Vorhabenbezogener Bebauungsplan „Sonstiges Sondergebiet
Nahversorgungszentrum“ mit 2. Änderung des Bebauungsplanes Nr. 6 „Nördlich des
Fischerweges“

Öffentlich Auslegung gem §3 Abs. 2 BauGB

Einwendungen zu dem Vorhabenbezogenen Bebauungsplan

(Auszug aus Bekon Gutachten)

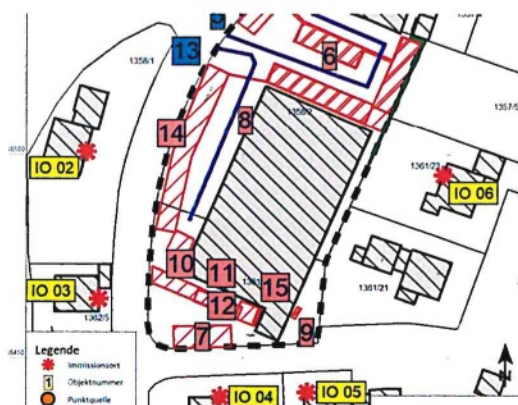
Uns ist aufgefallen, dass unser Gebäude, das in nächster Nähe zur geplanten Bebauung liegt im Schallgutachten der Firma BEKON **nicht** als Immissionsort berechnet wurde.

Auf der Ostseite des neuen Gebäudes wird eine Kälteanlage (Schallquelle 9) gebaut bzw. installiert.

Uns ist klar, dass das geplant riesige Gebäude den Verkehrslärm vom Parkplatz und der Straße zu unserem Grundstück hin abschirmt, jedoch die Kälteanlage 24/7 unser Anwesen beschallt! Laienhaft beurteilt, schwächt sich der Schall mit zunehmender Entfernung ab. Es ist unverständlich, wieso unser Gebäude, das am nächsten am geplanten Vorhaben liegt, nicht begutachtet wurde.

1. Die Wiederherstellung der Lärmschutzwand entlang der östlichen Grenze gem. dem rechtskräftigen Bebauungsplanes.
2. Wir fordern die Berechnung des Beurteilungspegels für unser Anwesen gem. den geltenden Richtlinien. Das vorliegende Gutachten ist mangelhaft und somit nicht vollständig und nachzubessern. Eine finale Beurteilung unsererseits ist deshalb nicht möglich.
3. Wir fordern, dass die Kälteanlage auf der Westseite angeordnet wird, dort sind die meisten Emittenten. Eine Anordnung einer Dauerschallquelle zur bestehenden Wohnbebauung hin kann nicht akzeptiert werden.
